**Avis de la Mission régionale d'autorité environnementale de  
Nouvelle-Aquitaine sur le projet de révision allégée n°1  
du plan local d'urbanisme (PLU) de la commune de Chives (17)**

n°MRAe 2022ANA67

dossier PP-2022-12603

**Porteur du Plan :** Commune de Chives

Figure 4 : TVB et prélocalisation des zones humides à l'échelle communale (Source : NP, pages 39 et 42)

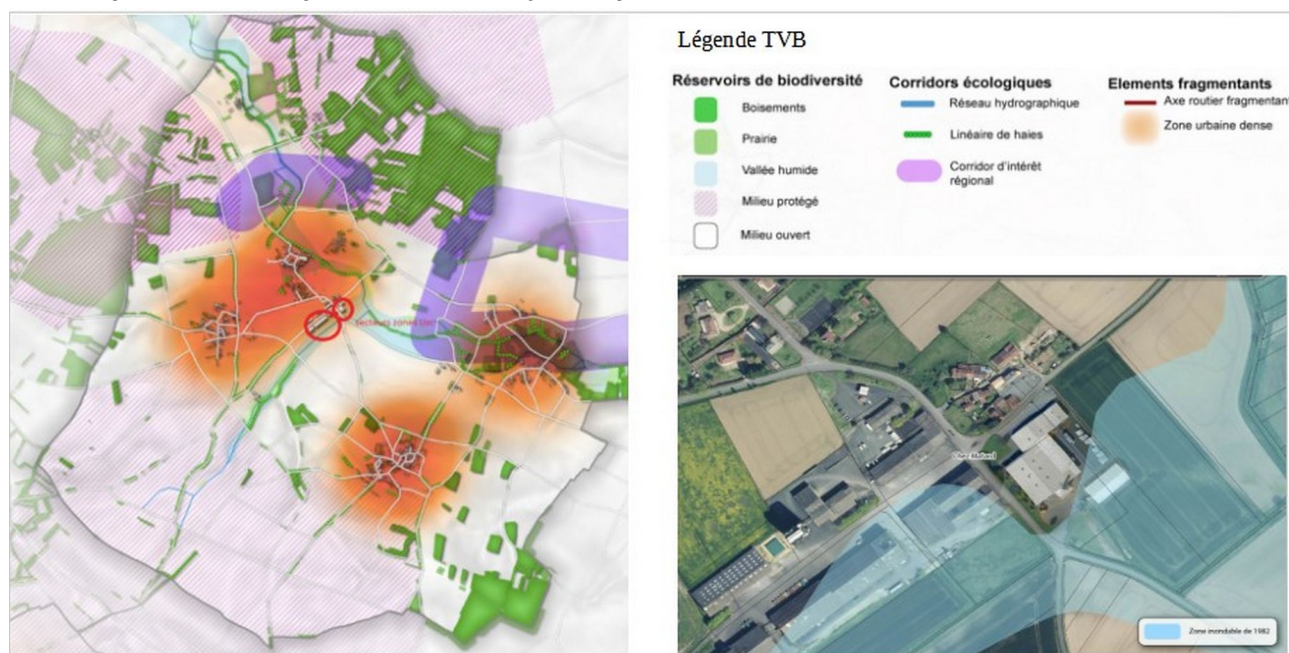
La notice de présentation précise que la cartographie du territoire est établie d'après la pré-localisation réalisée par les services de l'état (DREAL Nouvelle Aquitaine ex Poitou-Charente) en l'absence d'inventaire sur le territoire communal. **Elle recommande que la collectivité confirme la caractérisation des zones humides en application des nouvelles dispositions de l'article L. 211-1 du code de l'environnement, modifié par la loi du 24 juillet 2019 renforçant la police de l'environnement.**
